改善箇所説明図

改善の内容

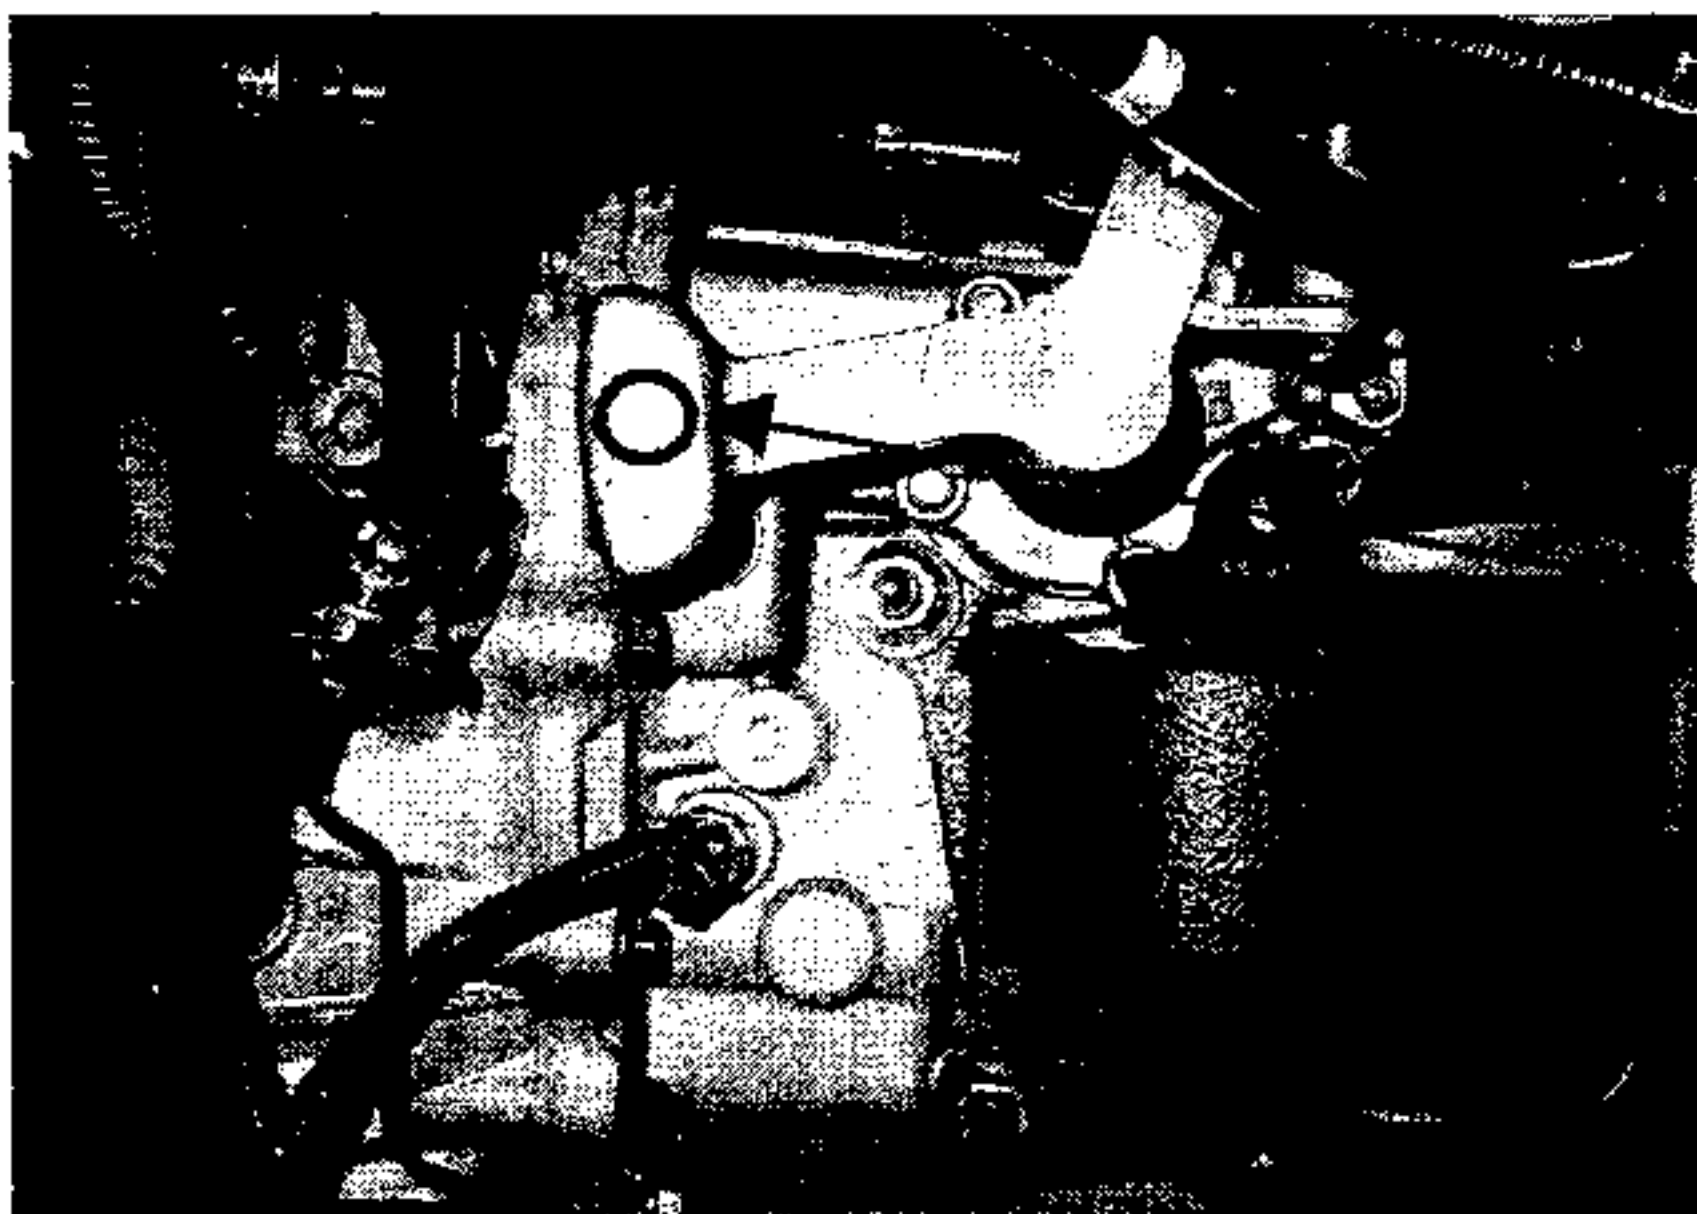
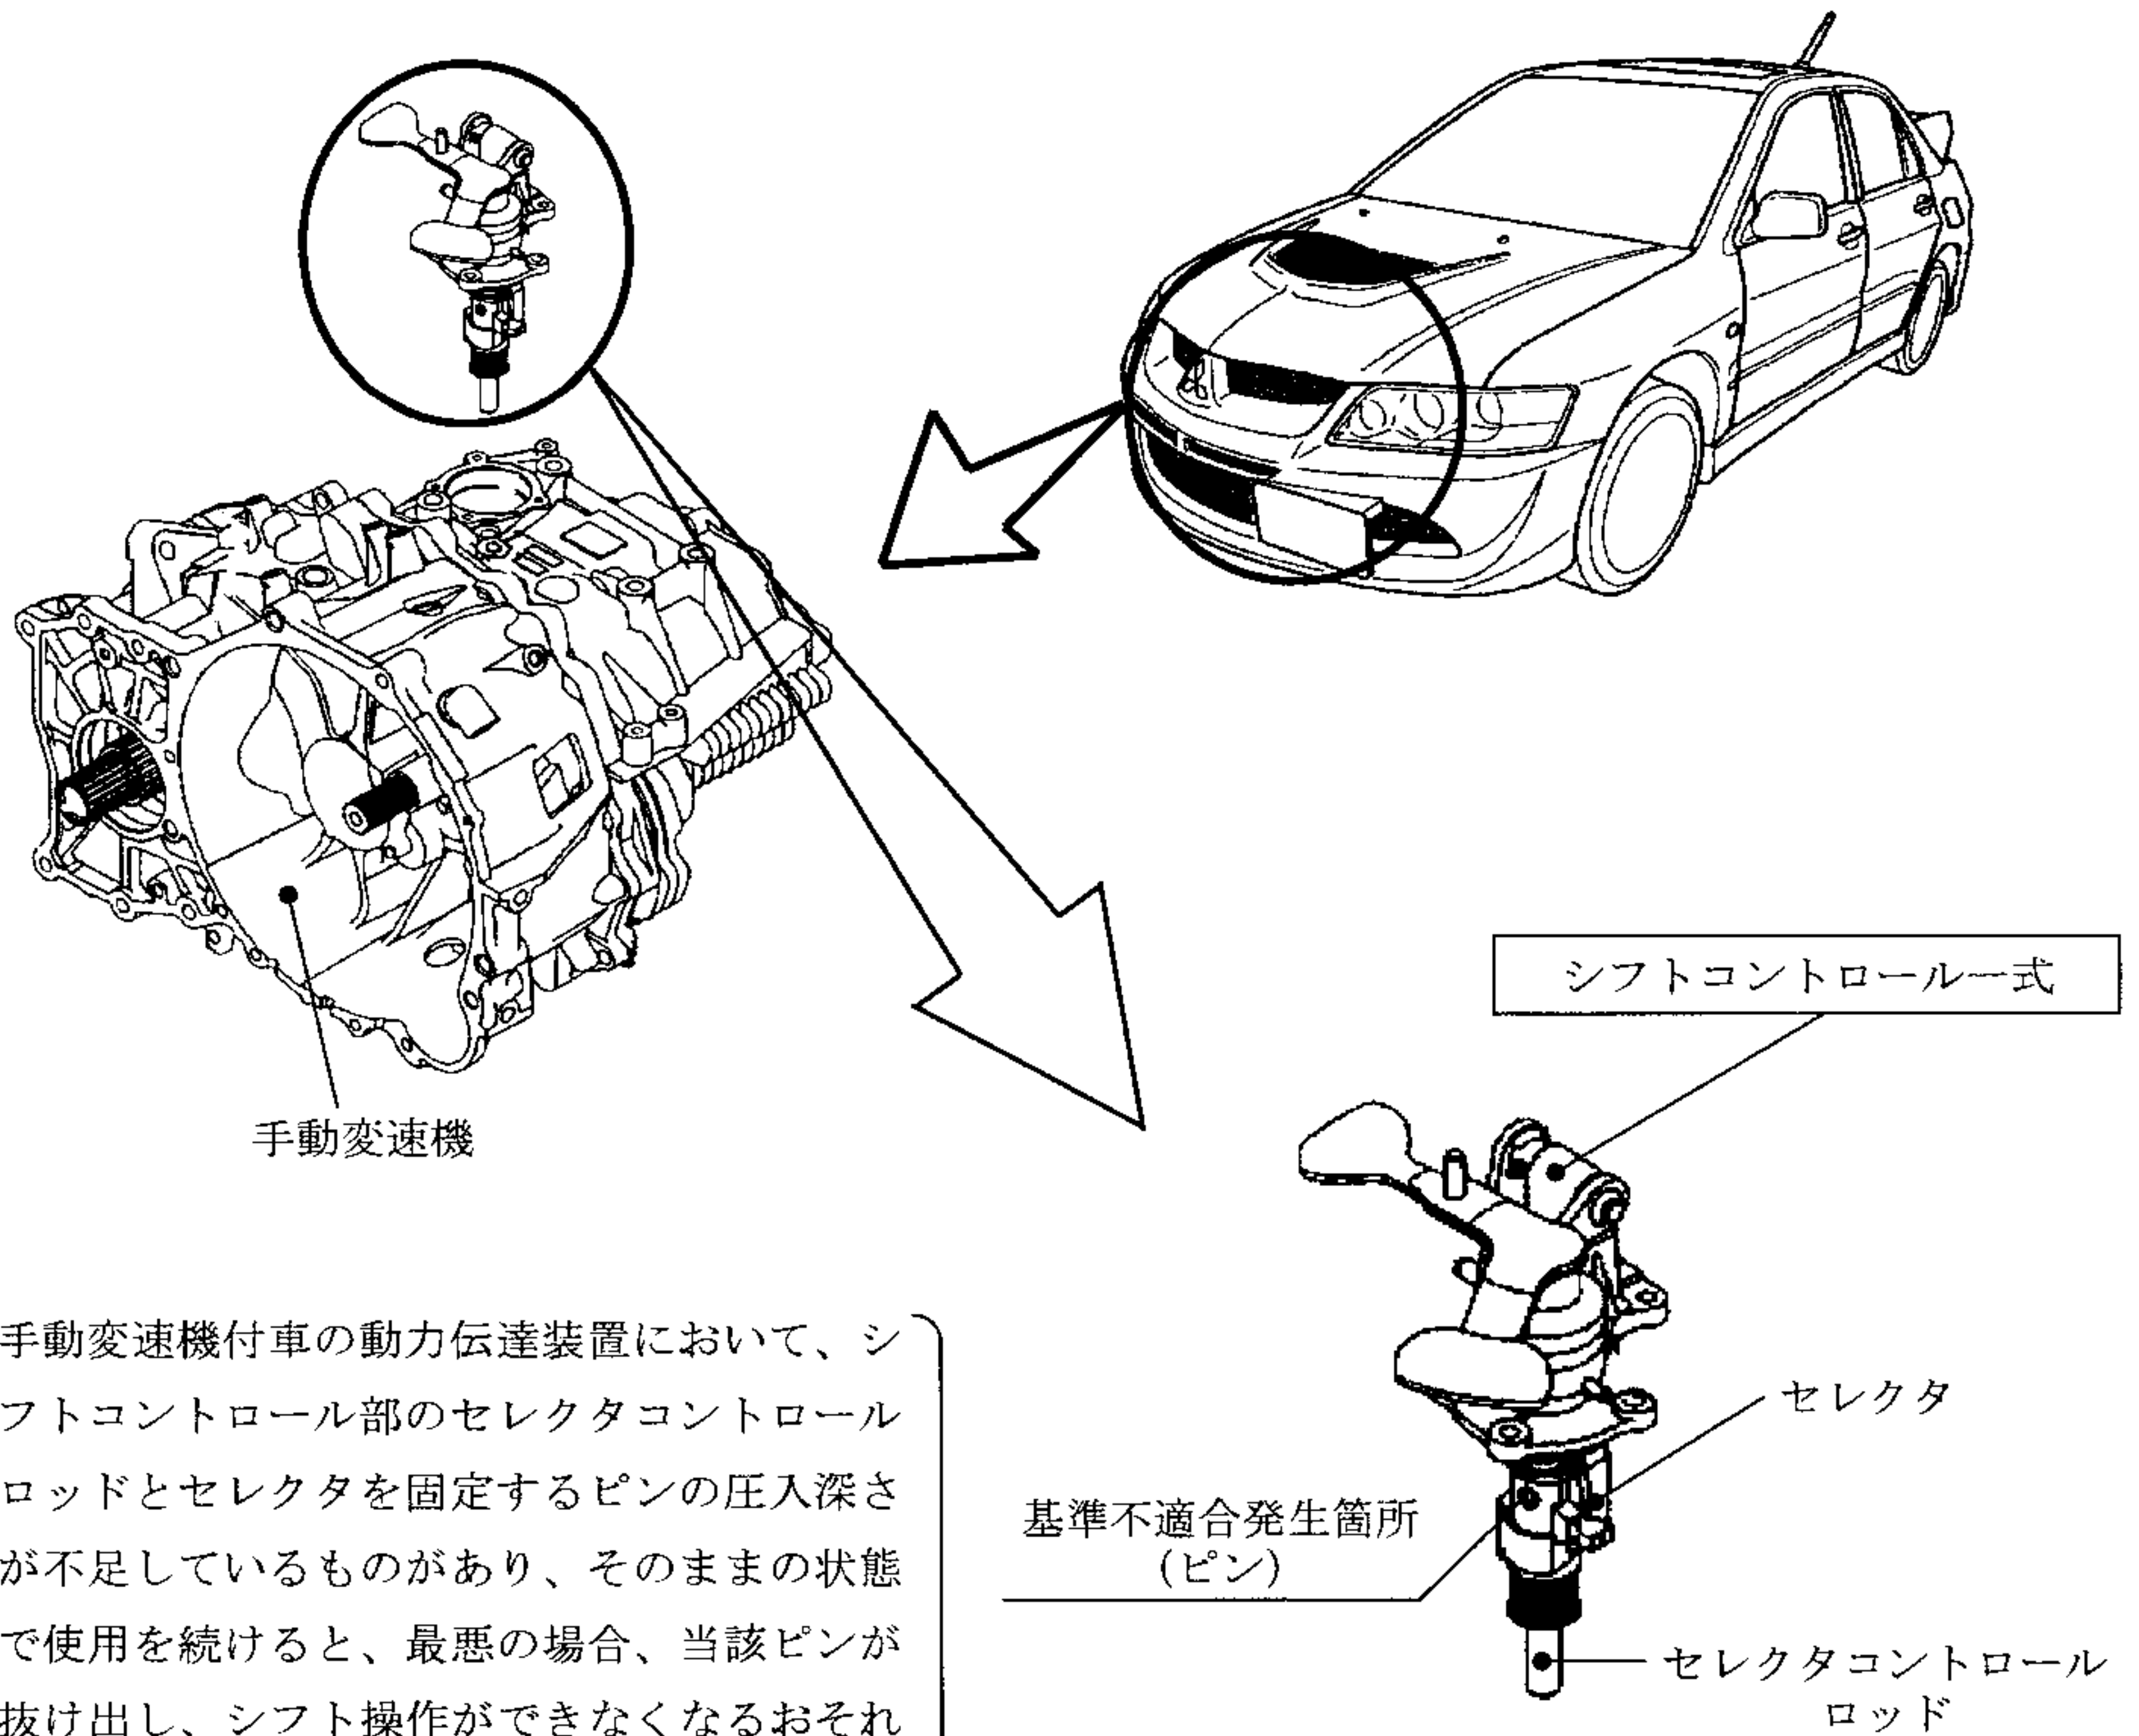
手動変速機付車の動力伝達装置において、シフトコントロール部のセクタコントロールロッドとセクタを固定するピンの圧入深さが不足しているものがあり、そのままの状態で使用を続けると、最悪の場合、当該ピンが抜け出し、シフト操作ができなくなるおそれがある。

全車両、当該ピンの圧入深さを点検し、圧入深さが不足しているものはシフトコントロール一式を対策品と交換する。

識別：シフトコントロール部のレバー上面に赤マジックで○印を塗布する。
